PROJETO DE AMPLIAÇÃO INSTALAÇÃO AVÍCOLA “ADELINO DOMINGUES FERREIRA”

Resposta a Pedido de
Elementos Adicionais

PL20230704006398

Adelino Domingues Ferreira,
Unipessoal Lda.

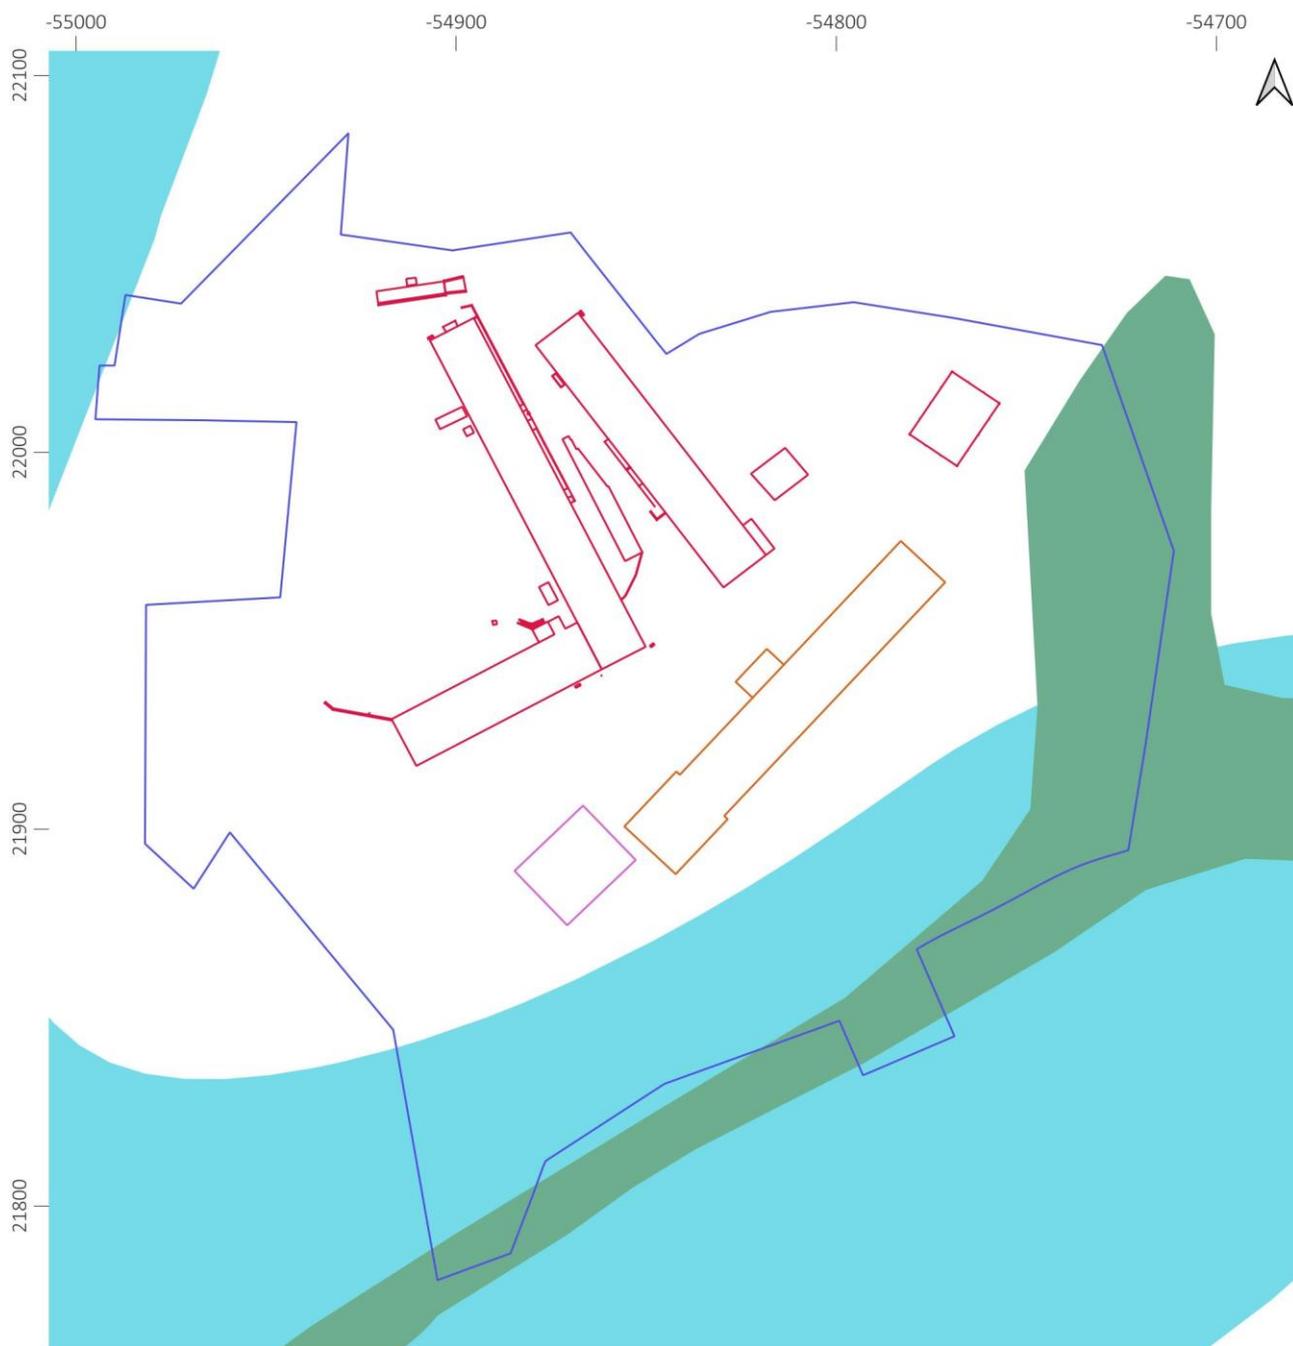
6. Indicar graficamente no desenho do projeto de arquitetura, em particular no desenho 37, as setas de acesso dos veículos e saídas dos veículos que estão legendadas.

O Projeto de Arquitetura foi revisto, apresentando-se agora a V02.

No desenho 37 encontram-se devidamente representados os acessos internos da exploração. Esclarece-se que o acesso ao pavilhão de estrume é efetuado a partir do exterior da exploração por questões higiossanitárias, por isso se encontra representado numa cor diferente dos acessos aos pavilhões avícolas e silos de ração.

Figura 3. Corte de pormenor da fossa séptica LT1 + poço absorvente

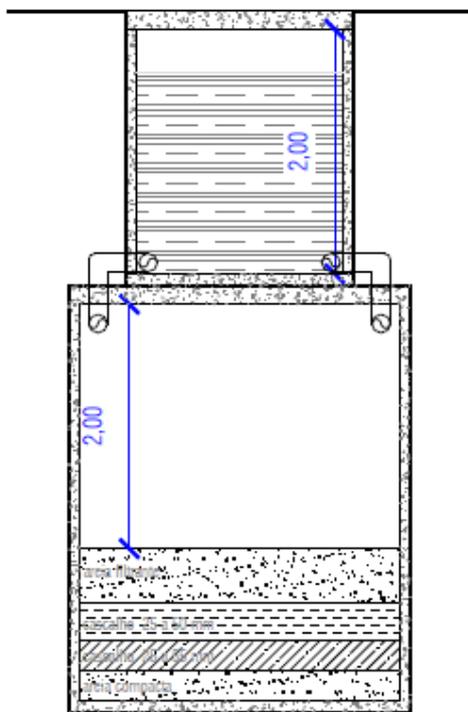
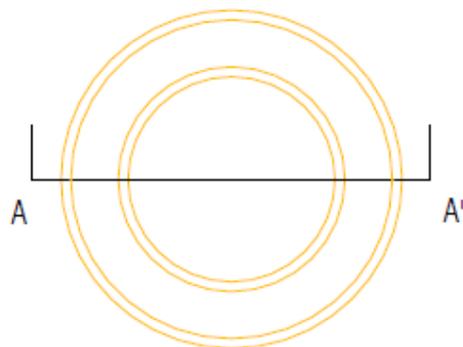
e) Esclarecer esta situação: O quadro 3.4.2. refere, para a linha de tratamento LT1 – Instalações Sanitárias, que a capacidade da fossa séptica com poço absorvente é 12 m³. Por outro lado, é referido que o volume produzido/rejeitado (m³/ano) para esta linha de tratamento é de 13,14.

A LT1, destinada a receber efluente doméstico, é composta por uma fossa séptica e por um poço absorvente. O efluente doméstico, maioritariamente composto por água, entra na fossa séptica, onde ocorre um processo de sedimentação dos componentes sólidos. A parte líquida do efluente é encaminhada para o poço absorvente, onde ocorre a sua absorção no solo após passagem por uma camada de areia filtrante, uma de cascalho e, mais próxima do ponto de absorção, uma camada de areia comum. Na Figura 3 apresenta-se um corte de pormenor da fossa séptica complementada com poço absorvente para melhor entendimento da explicação.

Assim, quando é feita referência à capacidade da fossa doméstica, é apenas indicativo, já que os 13,14 m³ de produção anual de efluentes domésticos são maioritariamente compostos por água e, por isso, maioritariamente absorvidos no solo, sendo a fossa propriamente dita responsável apenas pelo armazenamento dos componentes sólidos.

Figura 4. Rede hidrográfica na área de projeto

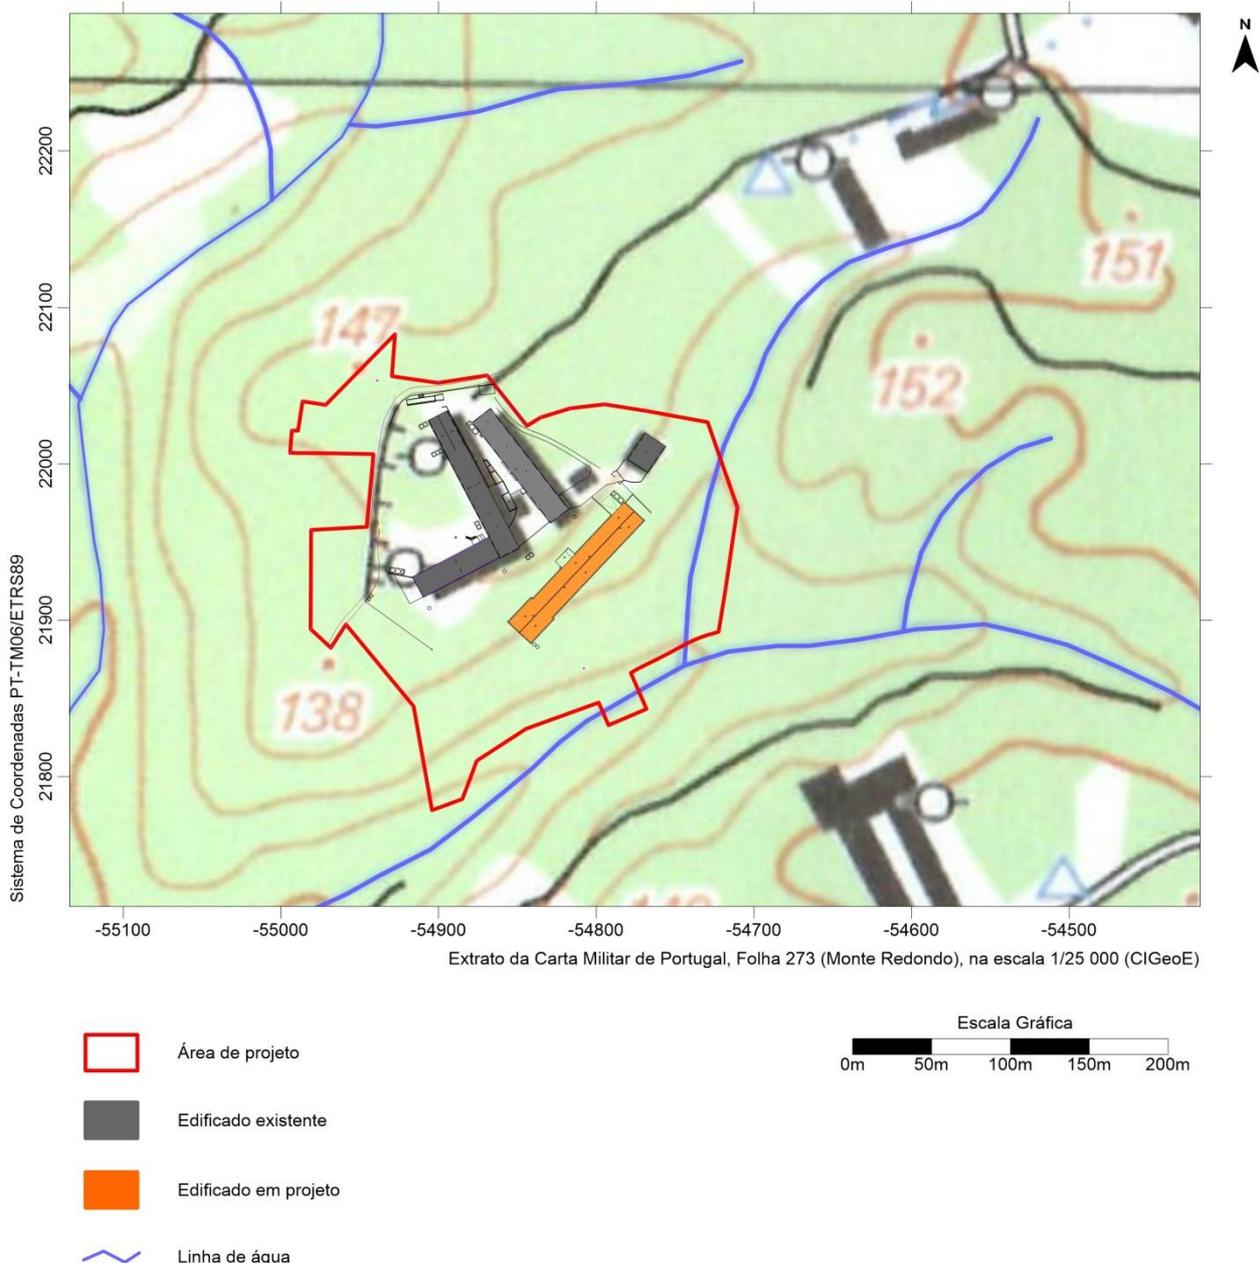
20. Clarificar relativamente aos impactes, o RS refere a existência de linhas de água que atravessam a área do projeto, contudo, apenas existe demarcado um curso de água na zona sul da parcela.

Conforme apresentado na figura 4.4.2 do RS, e na Figura 4 do presente documento, a propriedade interseta duas linhas de água: uma linha de água de 1.ª ordem, nos limites *NNE* a *ESSE*, e uma linha de água de 2.ª ordem, nos limites *SE* da propriedade, embora esta interseção seja efetuada num troço de dimensões muito reduzidas. Este enquadramento foi efetuado em Carta Militar, Folha n.º 273. Assim sendo, as menções a “linhas de água” que interseta a propriedade não foram alteradas.
